(仮称) 北仲通北地区 B-1 地区新築工事
方法書に対する意見書の内容及び事業者の見解

令和4年4月

表 2(2) 環境影響評価方法書に対する意見書の内容及び事業者の見解

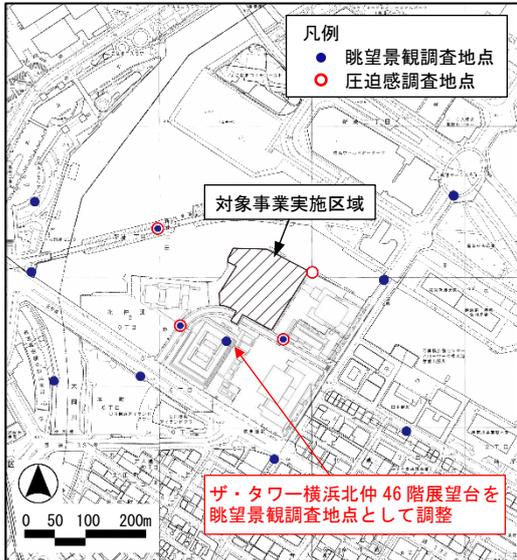
項目	意見書の内容	事業者の見解
事業計画	<p>施設配置について</p> <p>高層棟について、道路境界線から近く、B-2 地区ともかなり近いので、圧迫感がある。道路境界線からの壁面後退については 10M「以上」であるので、最低限ではなく余裕を持った設計としていただきたい。</p> <p>上記を含め、現在の施設配置図は全体的にゆとりがなく、閉鎖的な感じも受ける。ゆとりの部分を市の公園や B-2 地区の広場といった隣地に頼るのではなく、自らの敷地においても、街並みを重視し、ゆとりのある配置や設計としていただきたい。街並みとして、圧迫感はないのか、調和はとれるのか、抜け感はあるのか、また、地域の魅力づくりに貢献できるものとなっているのか、横浜市都市計画マスタープラン、地域整備方針（北仲通地区）、北仲通地区まちづくりガイドラインに則っているか、調査・検討していただきたい。先の話ではあるが、建物についても街並みづくりに貢献できるセンスのあるものにしていただきたい。</p>	<p>高層棟については、各上位計画及びガイドラインを遵守した位置として計画し、地区計画に定められた目標や方針を踏まえ、歩行者にとって快適な空間の計画を行います。</p> <p>また、建築物のデザインについては、圧迫感を軽減する外壁面の形状や色彩の検討をしてまいります。</p> <p>なお、北仲通北再開発等促進地区地区計画は、横浜市都市計画マスタープラン等、関連上位計画を踏まえ策定されたものであり、引き続き、他上位計画の主旨を踏まえ計画・検討を行います。</p>
	<p>建築物の高さについて</p> <p>北仲第 2 公園に隣接した低層棟の壁面が、公園の境界からすぐの所に高さ 31 メートルの巨大な壁が出来ます。この公園は区内唯一の地域公園で最近では近隣の保育園の園児達も利用するなど地域の大事な憩いの場になっています。私たちも毎週日曜日の清掃や、近隣の人たちが集まるアウトドアリビング、防災訓練、盆踊りと地域交流の大事な場所となっています。開発をされる方達は、この地域住民の貴重な公園空間の環境劣化をどう思っているのでしょうか。現在、都市デザイン 50 周年が行われていますが、伝統ある都市政策の中では、地域の公園の必要性、公園環境の維持をどう捉えているのでしょうか。</p>	<p>本事業の低層棟については、各上位計画及びガイドラインにおいて道路及び海陸境界線から段階的にセットバックした建物計画とするよう定められており、これを遵守しながら、北仲通北再開発等促進地区内の他地区との連続性に配慮した計画としています。</p> <p>北仲通北第二公園との接続については、現時点での詳細は未定ですが、仮にフェンスが撤去された場合には、植栽の設置、駐車場や車路までの空間を確保する等、安全に配慮した計画を検討してまいります。</p>
